Von: [REDACTED]@autobahn.de
Gesendet: Dienstag, 12. September 2023 14:27
An: Beteiligung
Betreff: Stellungnahme für Ihr Vorhaben: Bauleitplanung der Gemeinde Denkendorf, Limescenter

Hiermit nehmen wir zu dem Vorhaben Bebauungsplan Nr. 51 Sondergebiet Limescenter und Flächennutzungsplan 31. Änderung, der Gemarkung Denkendorf mit den Flurnummern 1475, 1475/1, 1475/2, 1477, 123/134, 123 (TF) und 417/19 (TF) wie folgt Stellung:

Staatsstraße 2229 von Abschnitt/Station 340/0,230 bis Abschnitt/Station 340/0,360
Beteiligung der Träger öffentlicher Belange an der Bauleitplanung (§ 4 Abs. 2 BauGB)
hier: Stellungnahme des Staatlichen Bauamtes Ingolstadt

**Gemeinde Denkendorf, Lkr. Eichstätt
Vorhabenbezogener Bebauungsplan Nr. 51 Sondergebiet „Limescenter“
Beteiligung der Träger öffentlicher Belange gemäß § 4 Abs. 2 BauGB**

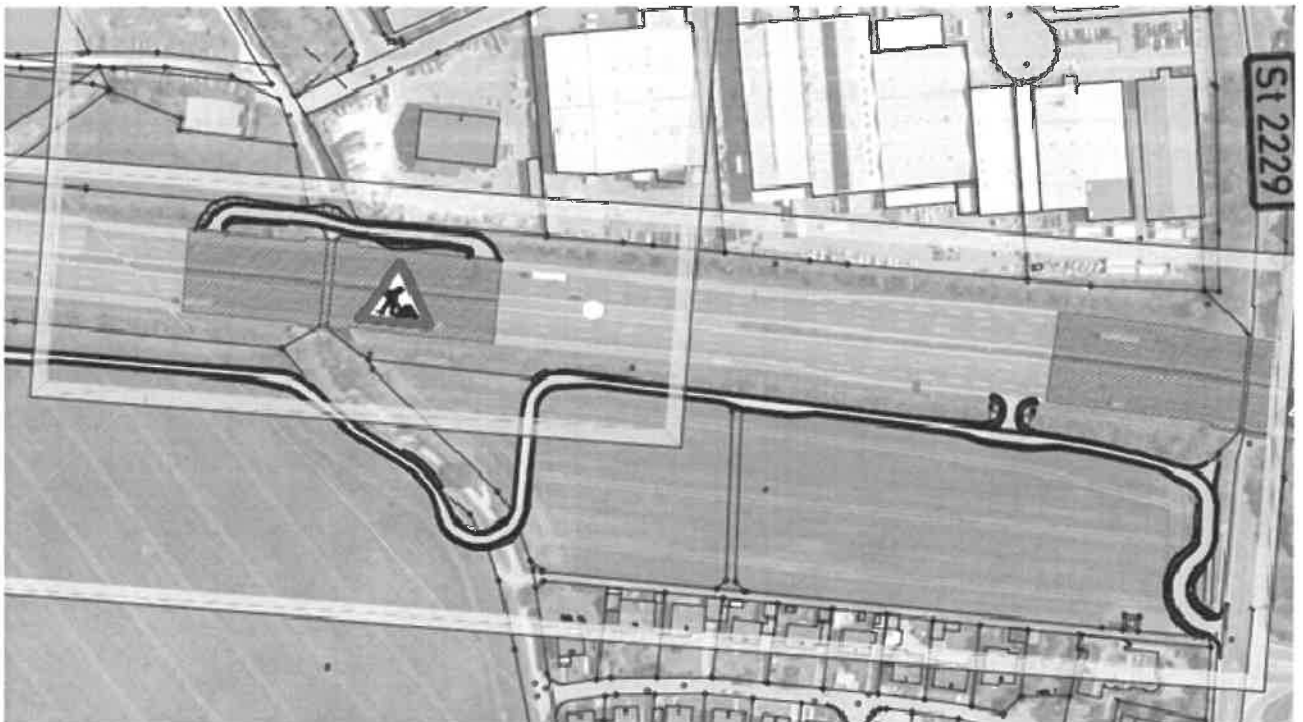
- a) Die überbaubaren und nicht überbaubaren Grundstücksfläche ragen ggf. in die 40 m Anbauverbotszone hinein.
Längs der Autobahn dürfen jegliche Hochbauten, auch Nebenanlagen als solche, auch auf der nicht überbaubaren Grundstücksfläche innerhalb der 40 m Anbauverbotszone gemäß § 9 Abs. 1 FStrG nicht errichtet werden, § 9 Abs. 1 FStrG. Umfasst sind hiervon auch die Solartische und jegliche damit im Zusammenhang stehenden Anlagen über der Erdgleiche (z.B. Masten etc.). Dies gilt auch

für Abgrabungen und Aufschüttungen größeren Umfangs.

In diesem Zusammenhang ist auch die Größe der Stellplatzfläche an sich zu prüfen, ob diese ggf. aufgrund der Verkehrsströme einen Hochbau darstellt. Auch dürfen hier keinerlei Hochbauten im Sinne von z.B. Masten etc. per se errichtet werden. Es bedürfte einer Ausnahmegenehmigung gemäß § 9 Abs. 8 FStrG, die zum jetzigen Zeitpunkt im Rahmen der Bauleitplanung allerdings nicht in Aussicht gestellt werden kann. Es bedarf hierzu einer separaten Antragstellung.

Daher ist zu prüfen, die überbaubare Grundstücksfläche und ggf. auch die nicht überbaubare Grundstücksfläche hinter die 40 m Anbauverbotszone zurückzunehmen und die Bereiche innerhalb der 40 m - Anbauverbotszone als Flächen mit einem Pflanzgebot oder auch als Ausgleichsfläche festzusetzen. Auch hier ist dann klar zu regeln, dass hier keine baulichen Anlagen errichtet werden dürfen, die den Vorschriften des § 9 FStRG zuwiderlaufen, dies betrifft ebenso Abgrabungen und Aufschüttungen größeren Umfangs. Günstigerweise sollten diese Flächen grün hinterlegt werden, um sie eindeutiger als reine Grünflächen zu kennzeichnen.

- b) In unmittelbarer Nähe zum Bauvorhaben ist das „Ertüchtigungslos AS Denkendorf“ geplant, in dessen Zuge auch eine Lärmsanierung entlang der A9 baulich umgesetzt werden soll. Um den Flächenbedarf für Lärmschutzanlagen gering zu halten werden im markierten Bereich (siehe Planausschnitt) voraussichtlich Lärmschutzwände errichtet. Die Zuwege erstrecken sich auf den Flurstücken 1479, 1454, 1478, 1475, 1475/2 und 123/134. Es ist sicherzustellen, daß die für o. g. Baumaßnahme der Autobahn GmbH des Bundes genutzt werden können und es durch die Änderung des Bebauungsplans zu keinen Einschränkungen für die Maßnahme der Autobahn GmbH des Bundes kommt. Es ist sich mit der Autobahn GmbH des Bundes abzustimmen.
